Aktennotiz

Umbau Bauernhaus Vorderdorf 30, 2577 Siselen

Teilnehmer: Rolf Weber, Kantonale Denkmalpflege
Marc Blösch, Wüthrich Architekten AG

Skizze Türdoppel
Hauseingangstüre Nord

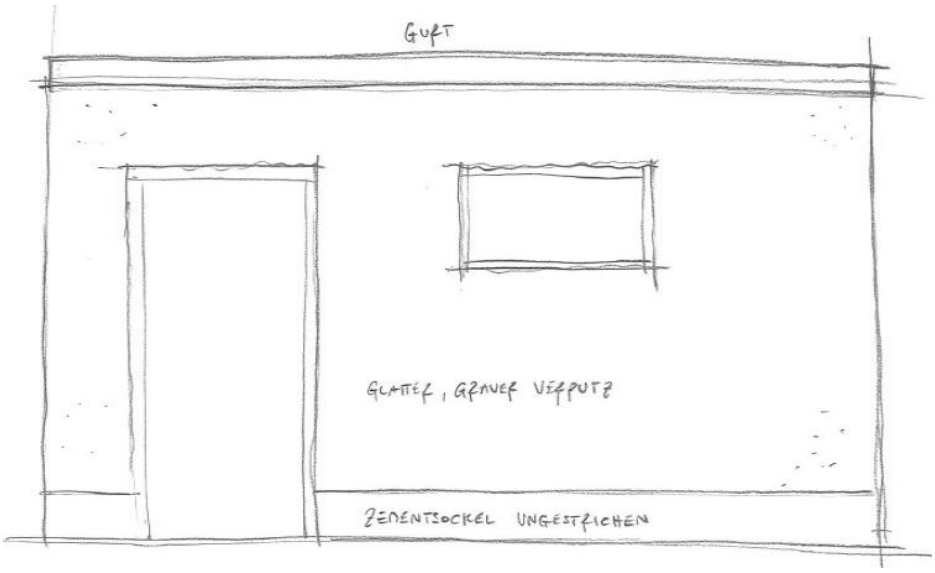
Hauseingangstüre EG Nord
- Eventuell kann die alte Hauseinganstüre verwendet werden, um daraus ein Türdoppel für die Aussenseite der neuen Türe zu machen. Ansonsten soll aussen ein Türdoppel im Stil der alten Türe vorgesehen werden. (siehe Skizze)

Skizze Ausschnitt ehemalige
Klinkerfassade Süd

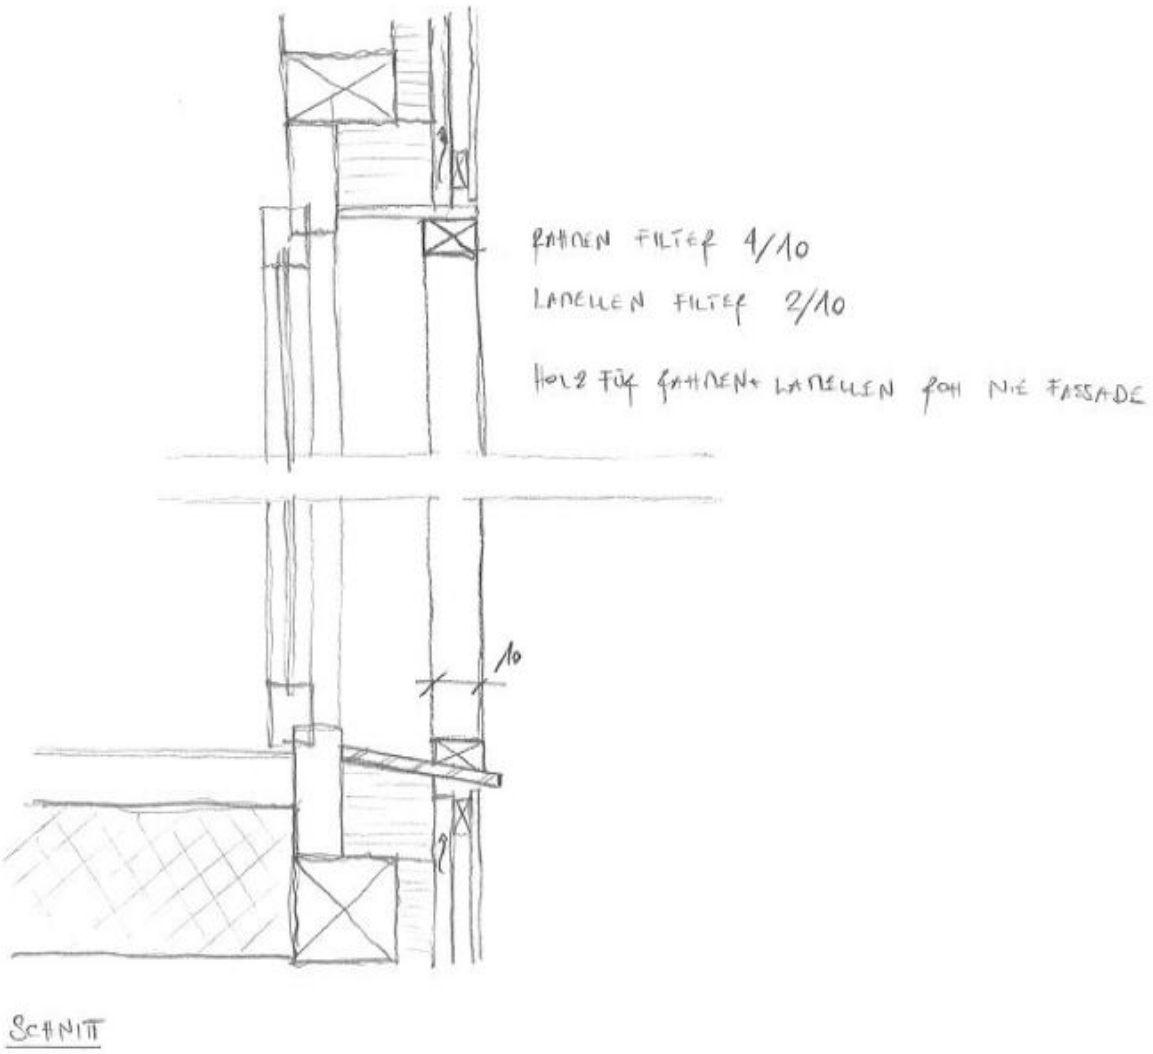
Klinkerfassade Süd
- Die ehemalige Klinkerfläche muss nicht mit Verblendern rekonstruiert werden.
  Sie kann mit einem glatten grauen Verputz versehen werden, oben begrenzt von einem horizontalen Gurt, unten von einem ungestrichenen Zementsockel. Von der Gliederung her wie der bestehende Fassadenabschnitt daneben. (siehe Skizze)

Skizze Filter bei Fenster OG und DG

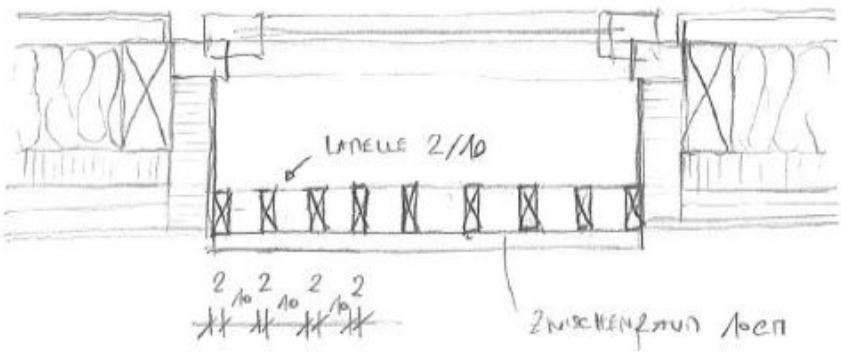
Filter bei Fenstern OG
- Die vorgelegte Skizze wurde von der KDP gutgeheissen mit der Anmerkung, dass die Lichtschlitze und die Tiefe der Lamellen dasselbe Mass haben sollen, sprich 10cm Zwischenraum und Lamellen mit 2x10cm Abmessung. (siehe Skizze)
